**ALLEGATO N.04**  
**PLANIMETRIA COMPARATIVA QUOTA +0.0 m**  
**INTERVENTI IN PROGETTO E IN VARIANTE**

**ELENCO INTERVENTI PREVISTI DA PERIZIA DI VARIANTE N.02**

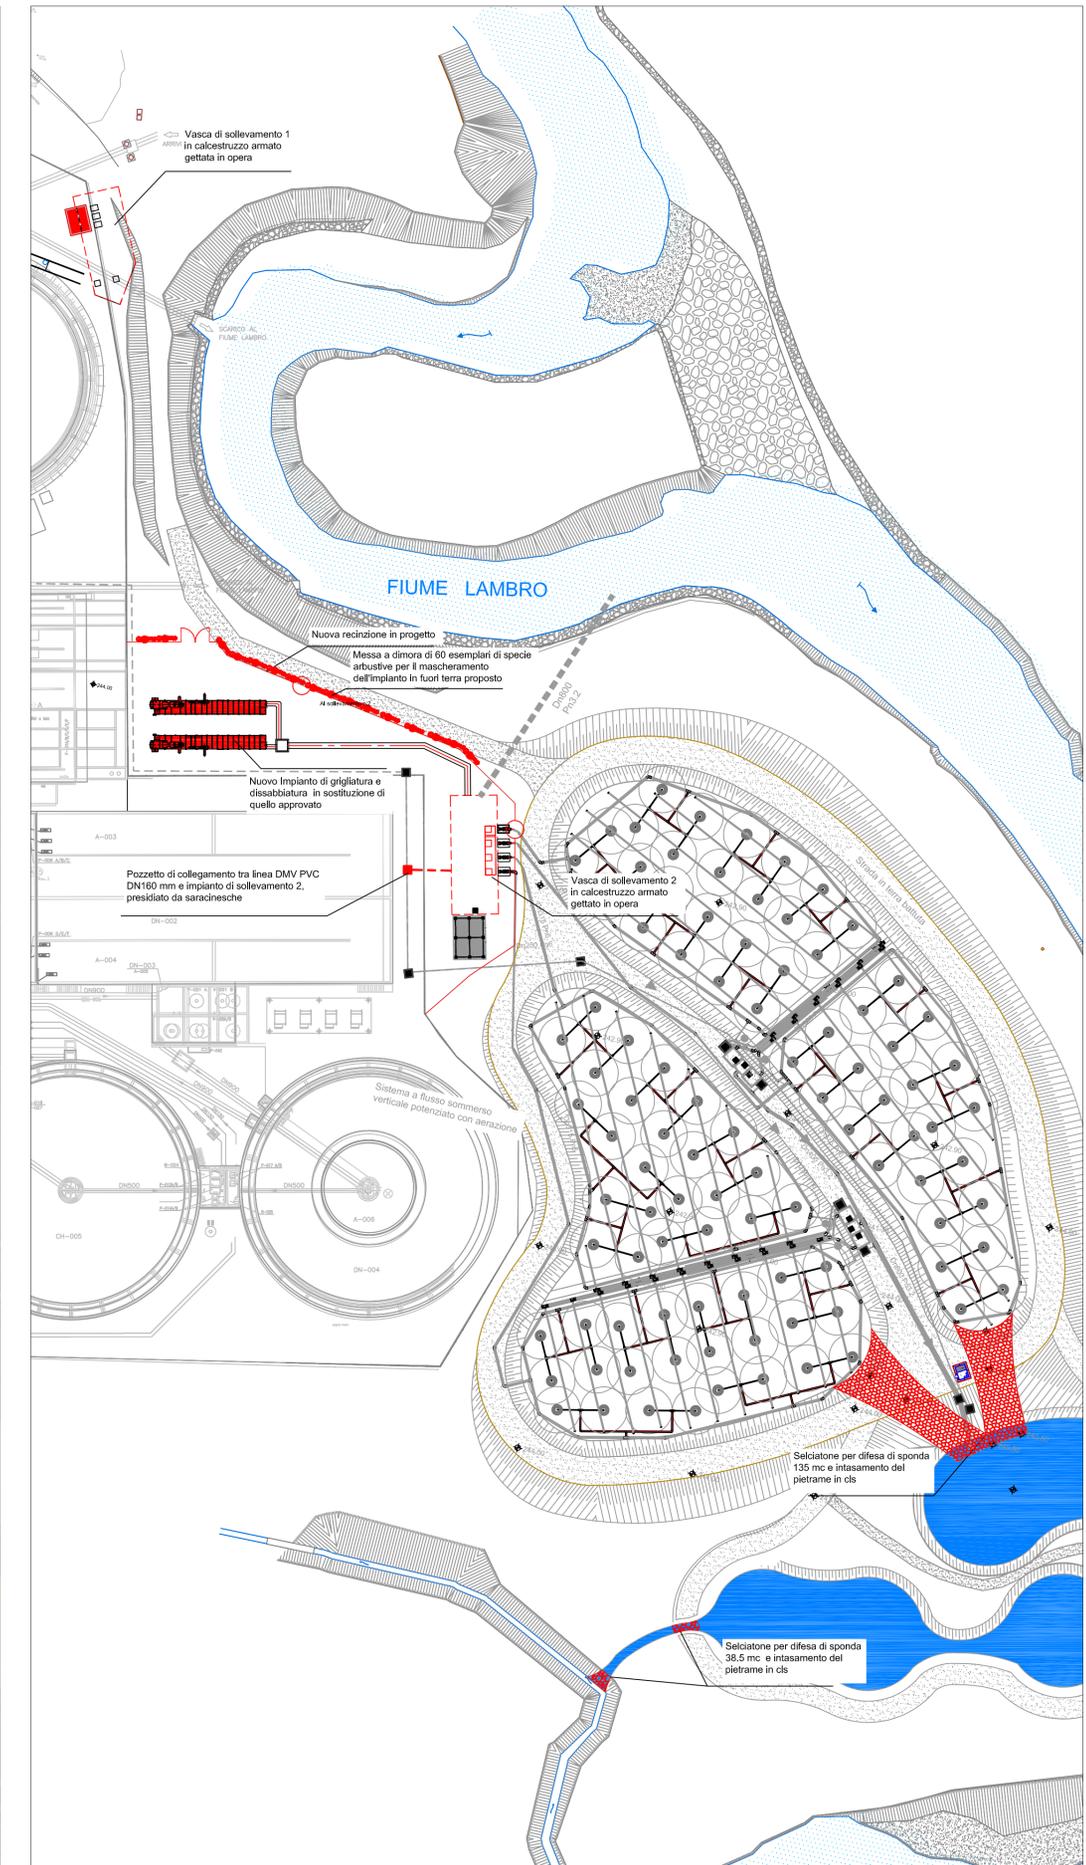
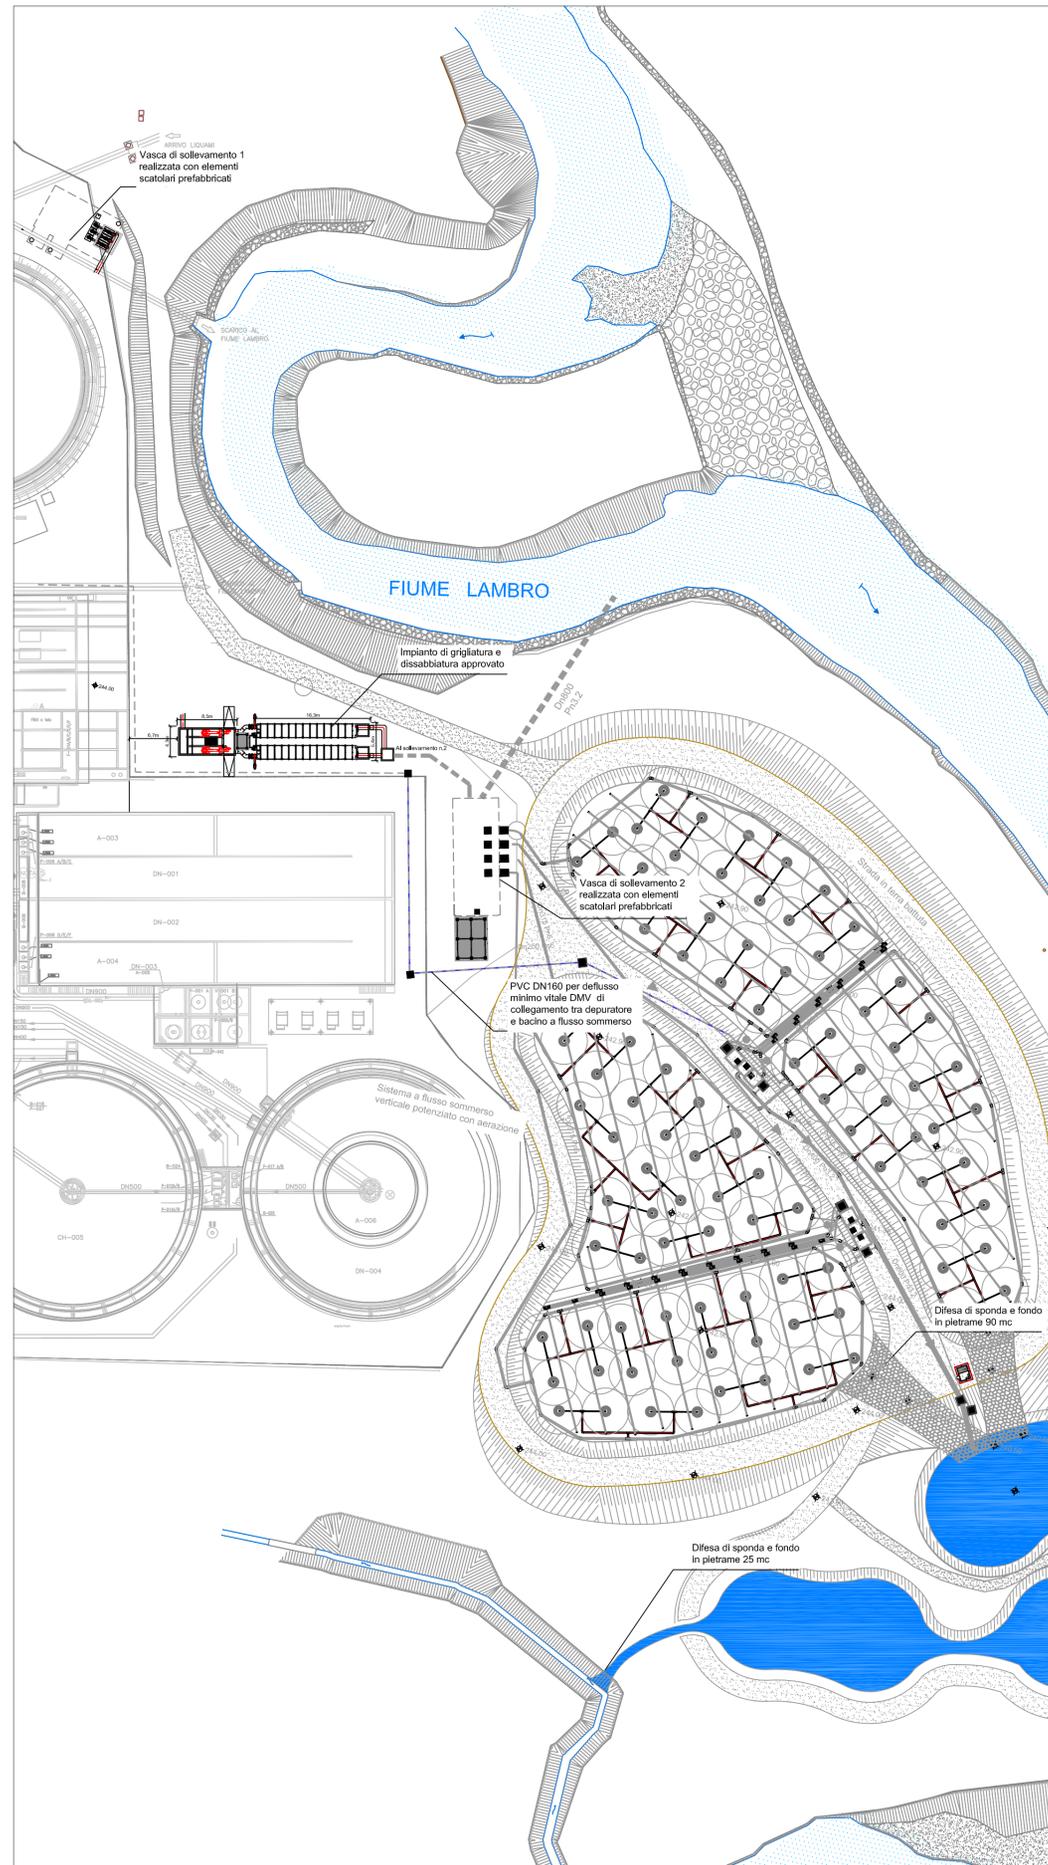
ID	DESCRIZIONE	Δ IMPORTO (euro)
1	Nuovo sistema compatto di grigliatura, dissabbiatura fuori terra in sostituzione di quello precedente	-1.100
2	Fornitura e posa di recinzione perimetrale nuovo impianto, con fornitura e messa a dimora di 60 esemplari di specie arbustive	+4.745,51
3	Fornitura e posa di 16 pezzi speciali in PEAD per l'innesto nelle guaine impermeabili	+11.854,03
4	Aumento della superficie di protezione di fondo e sponde su scarichi	+2.164,18
5	Intasamento dei massi di protezione di fondo e sponde in cls	+8.080,03
6	Fornitura e posa di condotte PEAD PN6 in sostituzione alle condotte PN 3.2 previste in progetto	+4.499,18
7	Utilizzo di chiusini in ghisa classe D400 in luogo di quelli classe C250 originariamente previsti	+3.523,72
8	Sovrapprezzo alla fornitura e posa di vasca gettata in opera per gli impianti di sollevamento 1	+5.493,73
9	Sovrapprezzo alla fornitura e posa di vasca gettata in opera per gli impianti di sollevamento 2	+7.363,69

10	Fornitura e montaggio di ponteggi per realizzazione delle vasche 1 e 2	+5.100,43
11	Collegamento tra condotta DMV PVC DN160 e vasca di sollevamento 02	+1.100
<b>TOTALE</b>		<b>+52.824,50</b>
